სს „ნამახვანი“

ნამახვანის ჰესების კასკადის პროექტში შეტანილი  
ცვლილებების

სკრინინგის ანგარიში

შპს „გამა კონსალტინგი“

ნახაზი 2.2.1. ზემო ნამახვანი ჰესის სიტუაციური სქემა საბაზო პროექტის მიხედვით

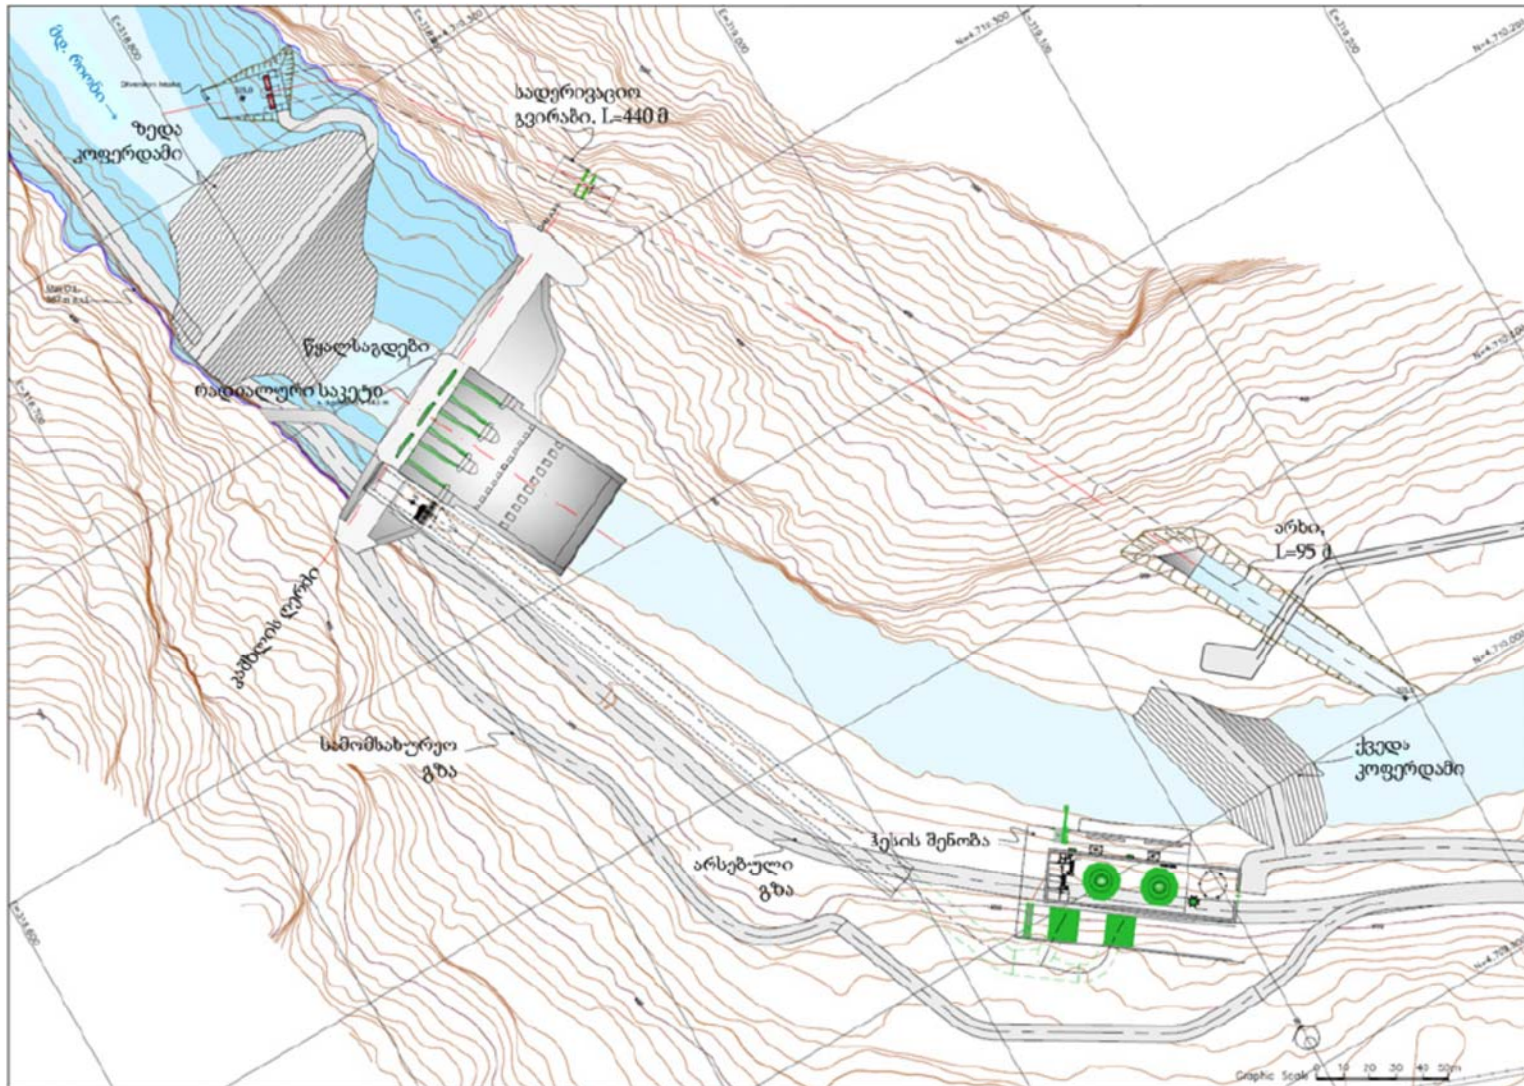
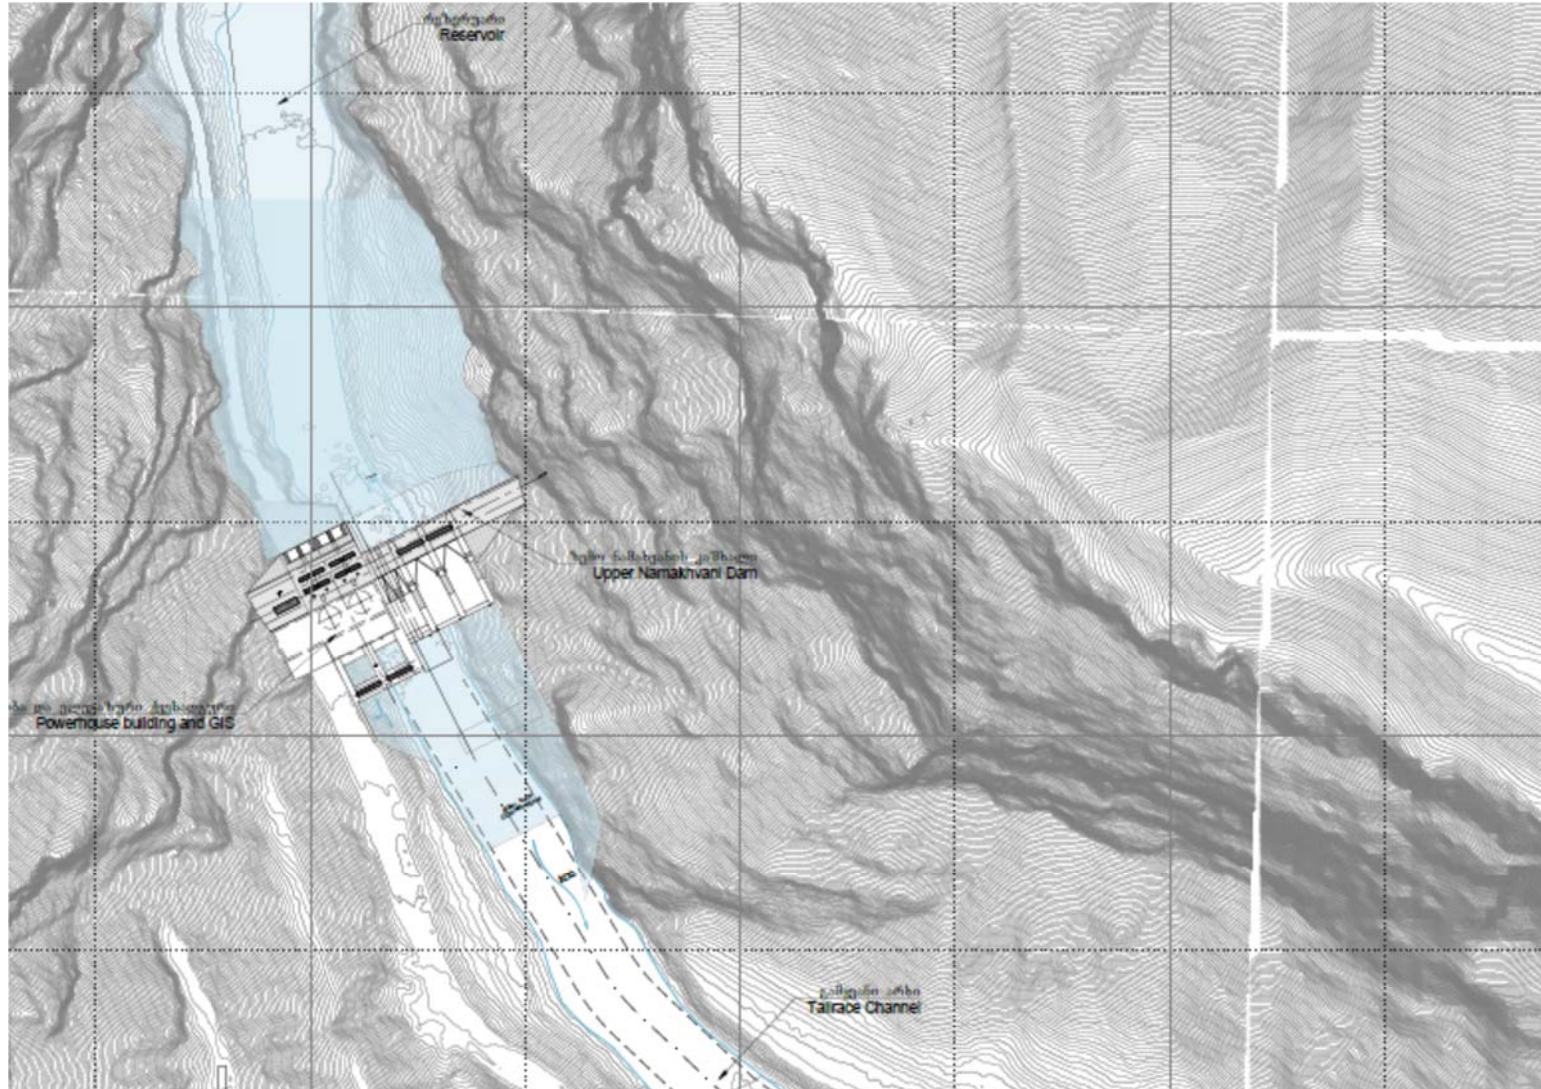
- ჰესის შენობა, ნაცვლად კაშხლიდან 337 მის დაცილებისა, განთავსდება კაშხლის კონსტრუქციაში. შესაბამისად საჭირო აღარ იქნება მდინარის მარჯვენა სანაპირო ფერდობზე 9 მ დიამეტრის სადაწნეო მილსადენის მოწყობა და ხელუხლებელი დარჩენა ჰესის შენობისათვის განკუთვნილი გეოდინამიკური პროცესების თვალსაზრისით მაღალი რისკის მქონე ფერდობი.

- დაწნევის გაზრდის მიზნით, გათვალისწინებულია მდინარის კალაპოტის ჩაღრმავება ჰესის შენობის ქვედა ბიეფში სოფ. ორხვის ხიდის გასწორამდე, შესაბამისად დაბლა დაიწევს ქვედა ბიეფის დონე და დაწნევა გაიზრდება დაახლოებით 1.7 მ-ით. არხის სიგანე იქნება დაახლოებით 30 მ, ხოლო სიგრძე - 800 მ;

- წყალსაგდები მოეწყობა ჰესის შენობის შემდეგ. ჩამქრობი ჭის ნაცვლად მოეწყობა წყლის ნაკადის გამფრქვევის და წყალსაცემი აუზი, რაც საკმარისია წყალსაგდებთან ენერგიის გაფრქვევის და შემცირების უზრუნველსაყოფად;

ფსკერული წყალსაგდები მოეწყობა უშუალოდ კაშხლის ძირზე, რაც უზრუნველყოფს წყალსაცავის უკეთ რეგულირებას;

- ელგაზური ტიპის ქვესადგური მოეწყობა ჰესის შენობაში, რაც გამორიცხავს ამისათვის ადრე შერჩეული ტერიტორიის გამოყენების საჭიროებას.

სურათი 2.3.1. ქვემო ნამახვანი ჰესის სათაო ნაგებობების და ჰესის შენობის განთავსების სქემა საბაზო (2015 წ.) და ესკიზური (2018 წ.) პროექტების მიხედვით

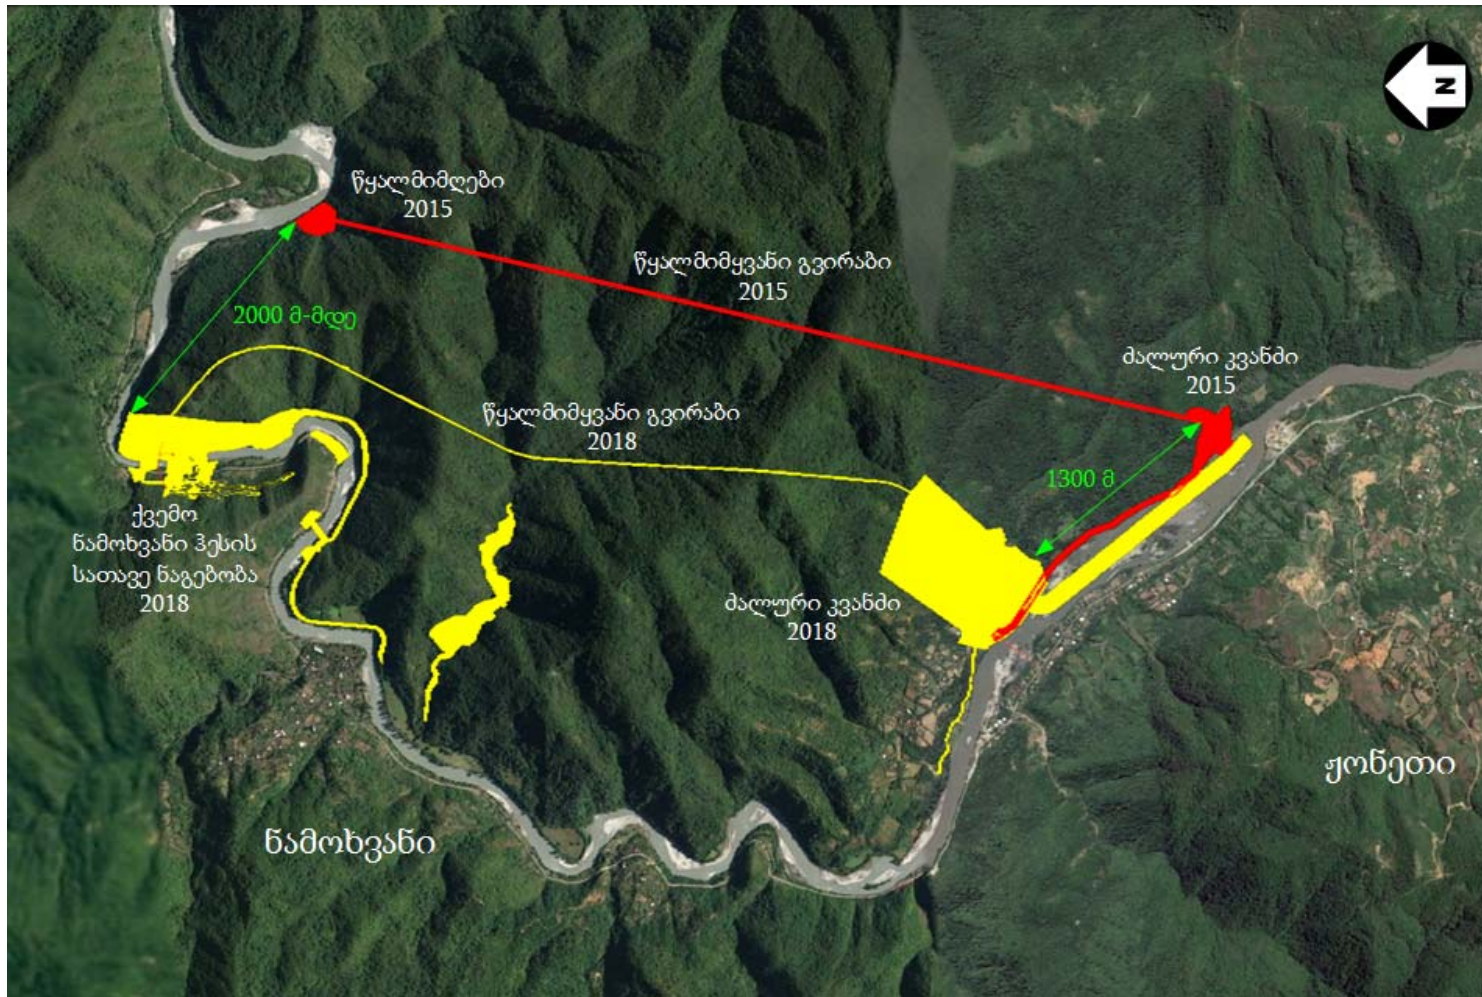
- წყალმიმღები გადატანილი იქნება კაშხლის ღერძთან, იმ ადგილას, სადაც ჩვეულებრივი ტიპის წყალმიმღები ნაგებობის განთავსებაა რეკომენდებული. წყალმიმღების მყარი ნატანისაგან დაცვა მოხდება ფსკერული წყალსაგდების საშუალებით და შესაბამისად უზრუნველყოფილი იქნება მისი უსაფრთხო ექსპლუატაცია. წყალმიმღებს ექნება ჩვეულებრივი კონფიგურაცია და განთავსებულია მარცხენა მხარეს უშუალოდ კაშხლის ზემოთ, სადაც ადგილია მისვლა კაშხლის თხემიდან და ბურჯიდან. სამაგიეროდ საჭირო აღარ იქნება წყალმიმღებამდე საბაზო პროექტით დაგეგმილ დაახლოებით 4.0-5.5 კმ სიგრძის გზის მოწყობა ხშირი ტყით დაფარულ დერეფანში;

- ჰესის შენობის განთავსება დაგეგმილია საბაზო პროექტით შერჩეული ადგილიდან დაახლოებით 1.5 კმ-ით ზემოთ, შედარებით სწორი რელიეფის და გეოდინამიკური პროცესების თვალსაზრით სტაბილურ ტერიტორიაზე. მართალია ჰესის შენობის მდინარის ზედა ნიშნულებზე გადატანა იწვევს დაწნევის გარკვეულ დანაკარგს, მაგრამ მნიშვნელოვნად უმჯობესდება ჰესის მშენებლობის და ექსპლუატაციის პირობები, ამასთანავე გარკვეულად მცირდება გარემოზე ზემოქმედების რისკები, კერძოდ: საჭირო არ იქნება ჰესის შენობასთან მისასვლელი გზის მოწყობა და ხელუხლებელი დარჩება შედარებით ნაკლები ანთროპოგენური დატვირთვის მქონე საბაზო პროექტით შერჩეული ტერიტორიები (იხილეთ სურათი 2.3.1.).

- დამატებითი 2.3 მ დაწნევის გენერაციის მიზნით, ჰესის შენობის ქვედა ბიეფში გათვალისწინებულია დაახლოებით 1,5 კმ სიგრძის გამყვანი არხის მოწყობა. არხის კალაპოტის სიგანე იქნება დაახლოებით 40.0 მ კალაპოტის ქანობით 1:2250. კალაპოტის დონე არხის ზედა ბოლოზე სავარაუდოდ იქნება 201,9 მ.ზ.დ. ნიშნულზე. არხი გაყვანილი იქნება მდ. რიონის მარცხენა სანაპიროს გასწვრივ და მდინარისაგან გამოყოფილი იქნება დაბალი დამბით.

**სურათი 2.3.2.** ნამახვანის წყალსაცავის სქემა (წითელი ფერით აღნიშნულია ესკიზური პროექტით განსაზღვრული პერიმეტრი, ხოლო ლურჯი ფერით საბაზო პროექტით განსაზღვრული პერიმეტრი)

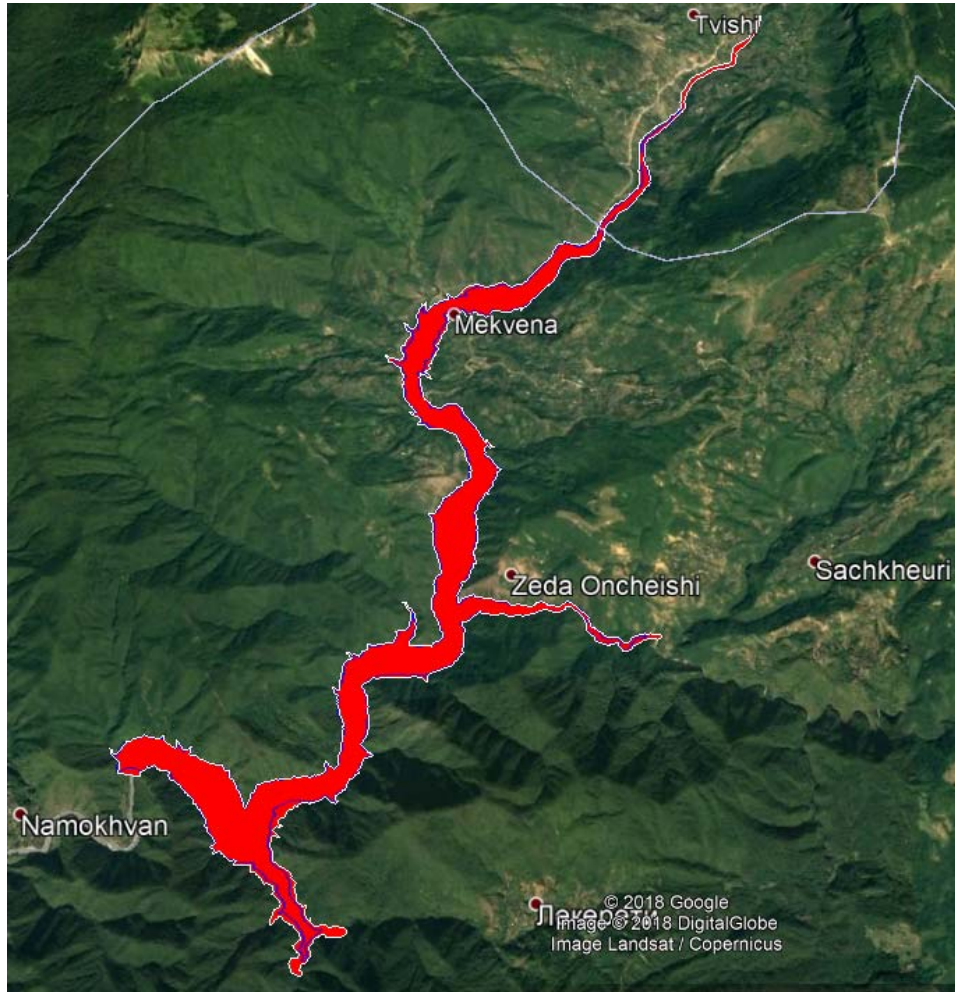
- საპროექტო ცვლილების მიხედვით, გრავიტაციული კაშხლის სიმაღლე იქნება 105 მ, ნაცვლად საბაზო პროექტით გათვალისწინებული 99 მ-სა, რაც გამომდინარეობს კაშხლის ტერიტორიაზე განხორციელებული ახალი გეოლოგიური კვლევების შედეგებიდან, რომლის საფუძველზე დადაბლებულია საძირკვლის ნიშნული. კაშხლის თხემის ნიშნული არ შეიცვლება, რადგან სიმაღლის გაზრდა ხდება კაშხლის ძირის ჩაღრმავების ხარჯზე. ესკიზური პროექტის მიხედვით გაიზრდება წყალსაცავის ნორმალური საექსპლუატაციო დონე (ნაცვლად 310 მ-სა იქნება 311,5 მ ზღვის დონიდან). შესაბამისად გაიზრდება წყალსაცავის სრული მოცულობა და სარკის ზედაპირის ფართობი, კერძოდ: სარკის ზედაპირის ფართობი ნაცვლად 500 ჰა-სა იქნება 510 ჰა, ხოლო სრული მოცულობა ნაცვლად 154.4 მლნ მ<sup>3</sup>-სა იქნება 167.5 მლნ მ<sup>3</sup> (იხილეთ სურათი 2.3.2.);

- საბაზო პროექტის ოპტიმიზაციის პროცესში განხორციელებული კვლევების მიხედვით, წყალსაცავის ნორმალური შეტვირთვის დონის 311,5 მ.ზ.დ.-მდე აწევა შესაძლებელია სოფ.
